Oggetto: Procedura di Valutazione di Impatto Ambientale ai sensi dell'art.23 del D.Lgs 152/2006 relativa al progetto di un impianto fotovoltaico denominato "Olivola", di potenza pari a 77,99 MW e delle relative opere di connessione alla RTN, da realizzarsi nel Comune di Benevento (BN)

Proponente: RWE Renewables Italia S.I.

ID 11105 Rilascio "Sentito".

RELAZIONE ISTRUTTORIA

Figura 11: Localizzazione impianti in progetto rispetto ai Siti Natura 2000.

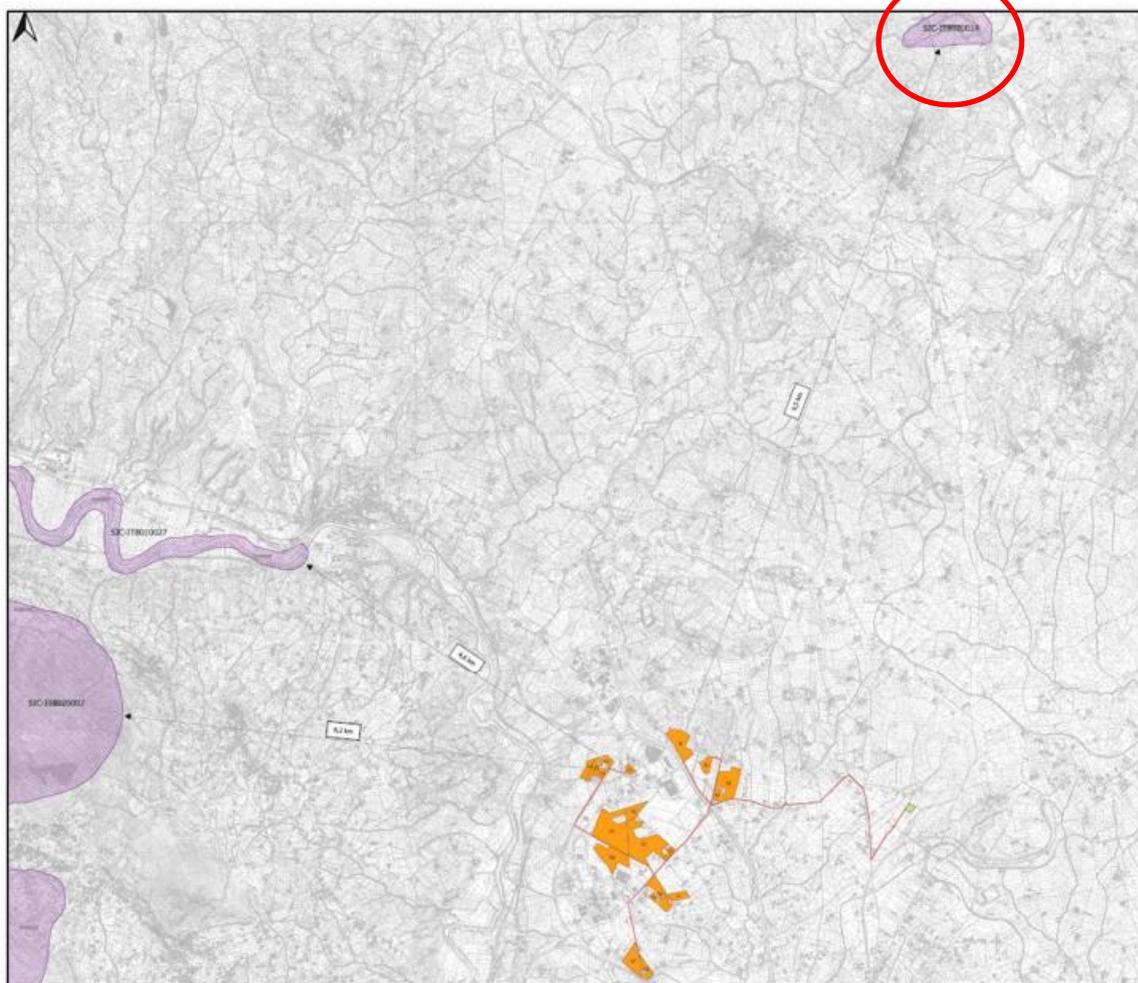
CHE la UOD 50 06 07 della Regione Campania è soggetto gestore solo del Sito Natura 2000 – ZSC IT8020014 - Bosco di Castelpagano e Torrente Tammarecchia (nel riquadro cerchiato)

CHE Il sito di intervento non rappresenta un'area di sosta e/o nidificazione per le specie avifaunistiche acquatiche migratorie elencate nella ZSC IT8010027-Fiumi Volturno e Calore Beneventano e nella ZSC 8020007 Camposauro.

CHE Il sito di intervento potrebbe rappresentare un'area di sosta temporanea (stepping stones) per le specie avifaunistiche migratorie di rapaci e passeriformi non acquatici elencate dell'all. I Direttiva 79/409/CEE e art. 4 Direttiva 147/2009 del SIC IT8010027-Fiumi Volturno e Calore Beneventano.

CHE Nel corso dei successivi sopralluoghi, dovranno comunque essere condotte le necessarie analisi di dettaglio degli esemplari di uccelli e chiroteri che attraversano il sito oggetto di intervento.

Figura 36: Area indagata per effetto cumulo – Google Earth

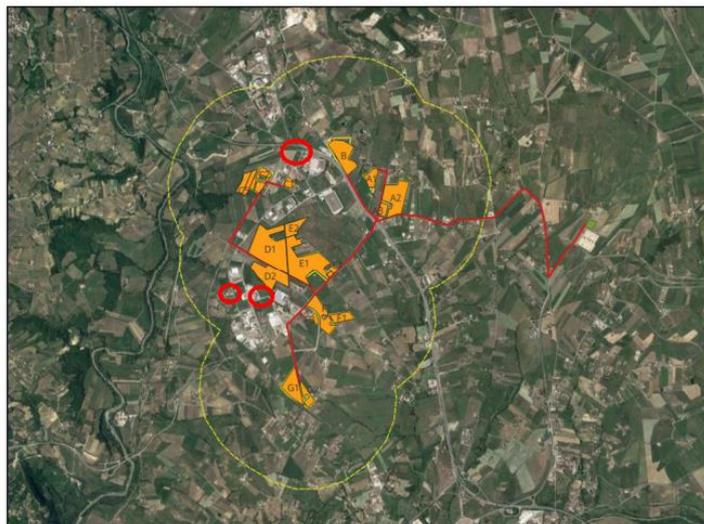
CHE con riferimento agli effetti cumulativi nel raggio di 1 km non sono presenti altri impianti fotovoltaici per la produzione di energia elettrica. Sono solo presenti pannelli fotovoltaici sui tetti di alcuni palazzi.
